Abteilung	Sachbearbeiter	Aktenzeichen	
Abteilung 3 - Bauangelegenheiten	Herr Klement	3 jk-Pe	
Beratung	Datum	Behandlung	Zuständigkeit
Bau-, Mobilitäts- und Umweltausschuss	21.09.2021	öffentlich	Entscheidung
Betreff			
Wohngebiet Birkenstraße West: Festlegungen für die Ausführungsplanung			
Anlagen:			
WBW Änderungsanträge 01 und 02

Änderungsantrag 01

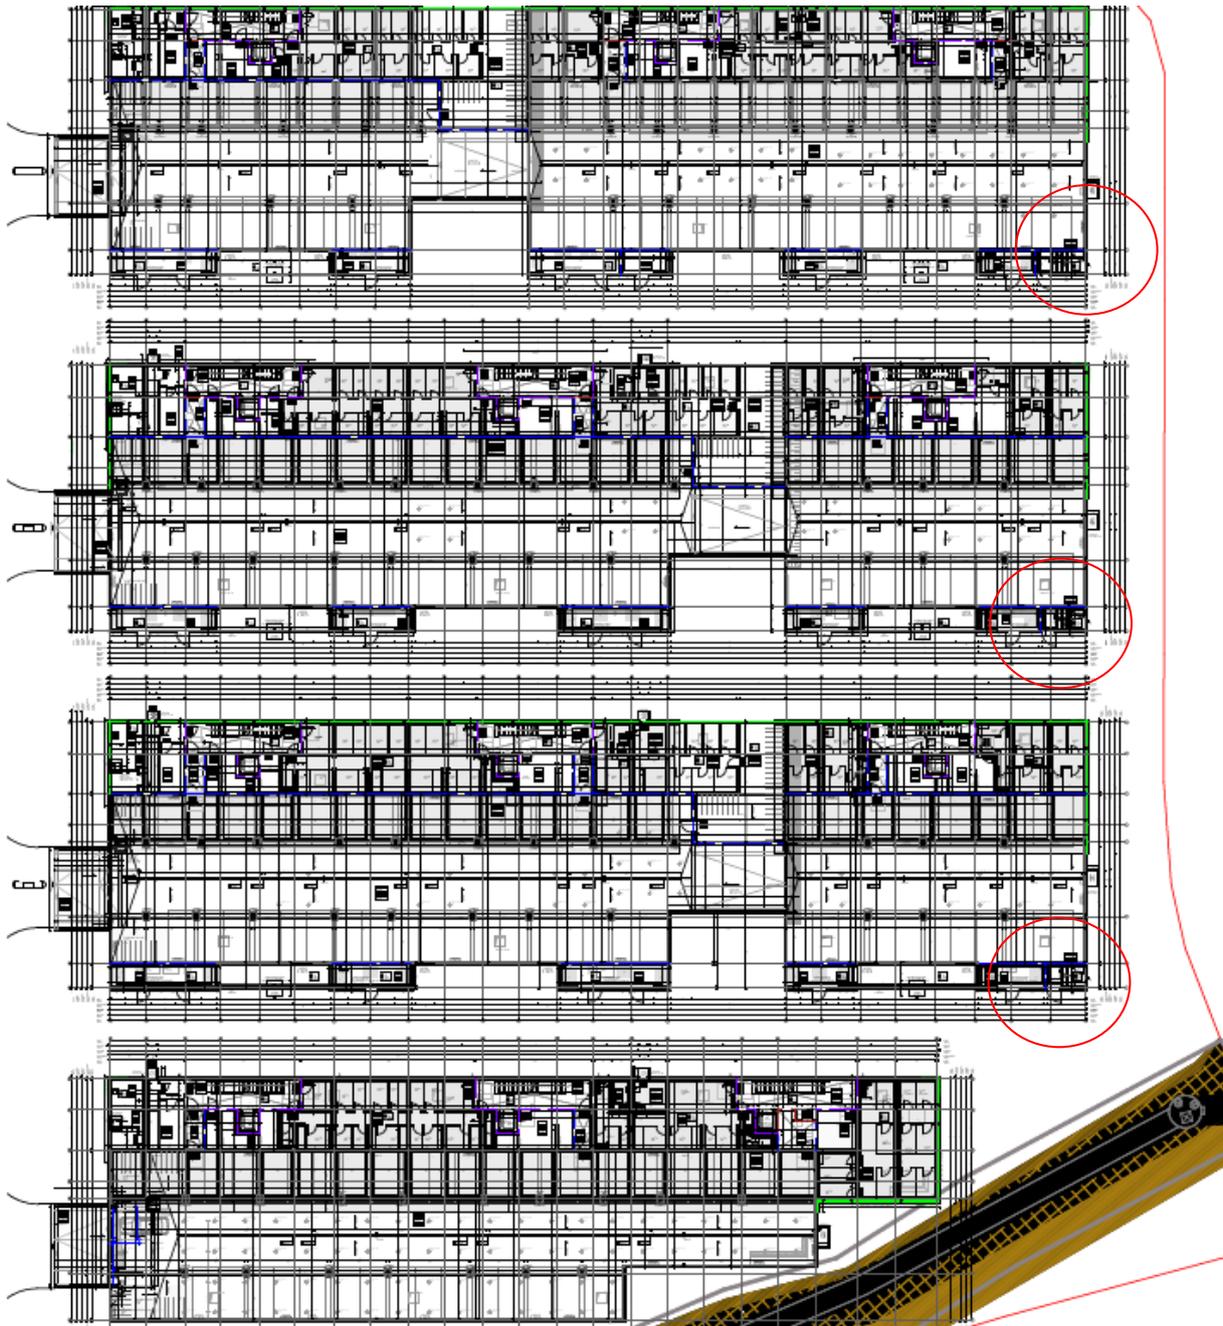
In die Tiefgaragen der Zeilen 2, 3 und 4 ist vom Bauherrn ein zusätzlicher Zugang in die Tiefgaragen gewünscht, damit die Vermietung zeilenübergreifend erleichtert ist. Der Zugang wird im östlichsten Nebengebäude integriert. Dieses erfordert eine zusätzliche Türe, Treppenanlage und Trennwand. Die Abstimmung im Planungsteam ist erfolgt.

Änderungsantrag 02

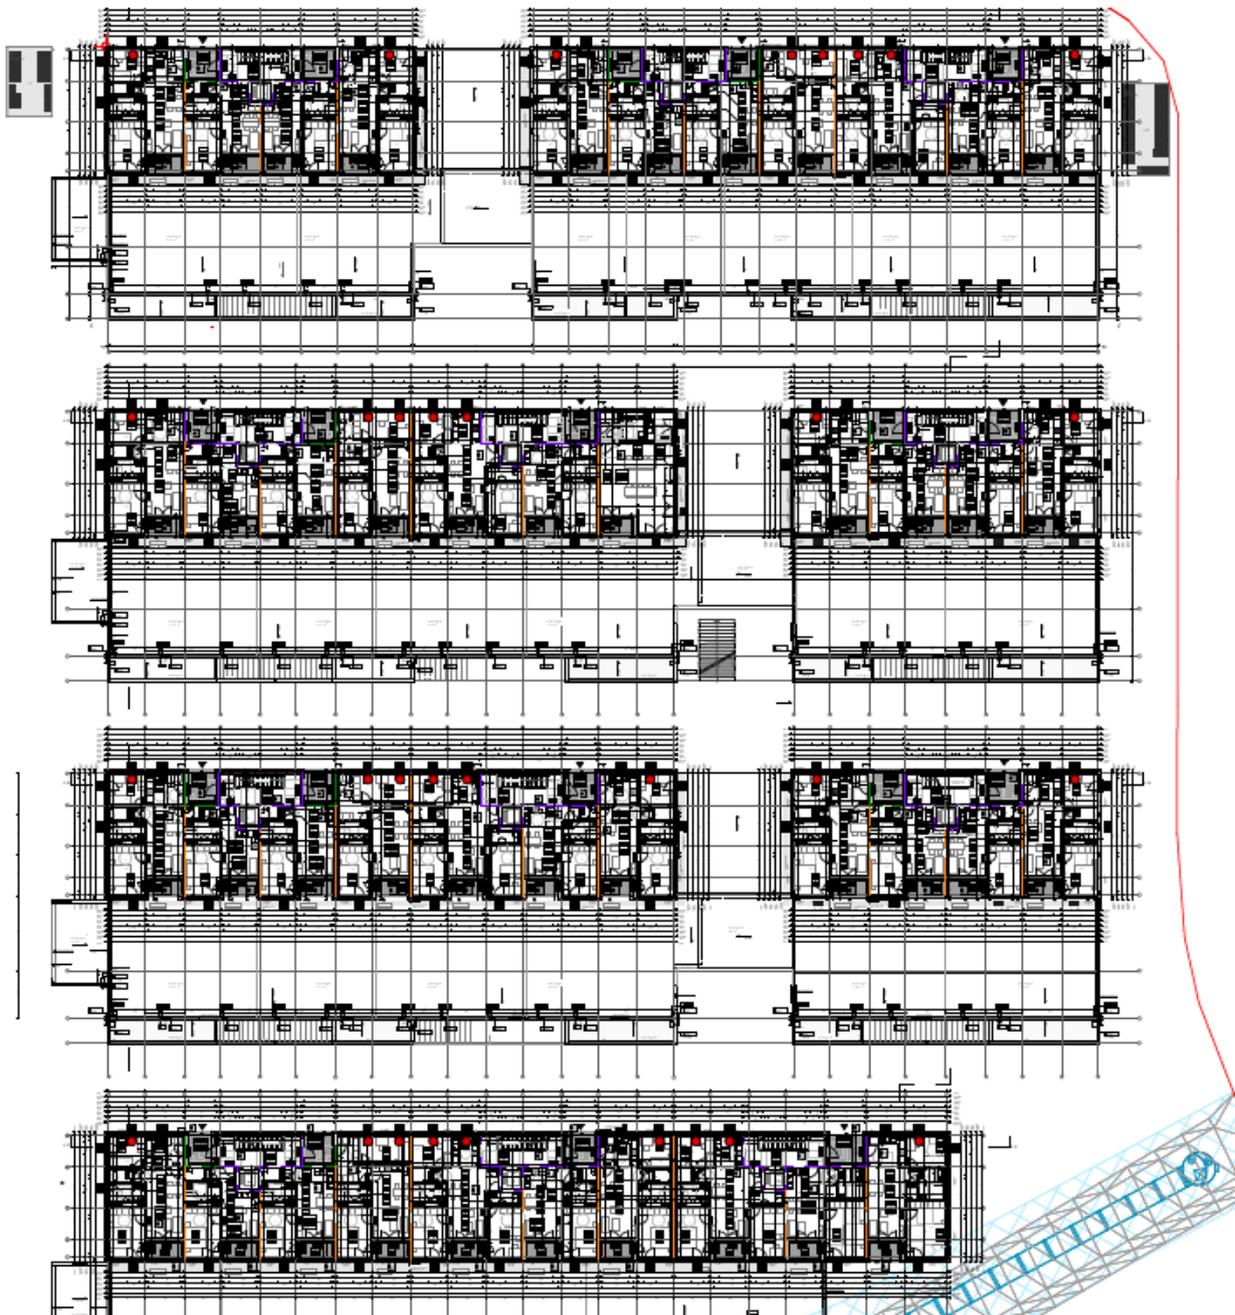
An den Nordfassaden ist gemäß bisheriger Planung kein Sonnenschutz vorgesehen. Es wird empfohlen an allen Aufenthaltsräumen (Kinderzimmern) an der Nordseite ebenfalls einen Sonnenschutz vorzusehen. Zur Freigabe der Entwurfsplanung war an den nordseitig ausgerichteten Kinderzimmern kein Sonnenschutz geplant. Bauphysikalisch bestand keine Anforderung.

An den Ostfassaden ist an den Badezimmerfenstern ein Sonnenschutz vorgesehen. Es wird empfohlen auf diese Sonnenschutzanlagen zu verzichten. Diese sind bauphysikalisch nicht erforderlich.
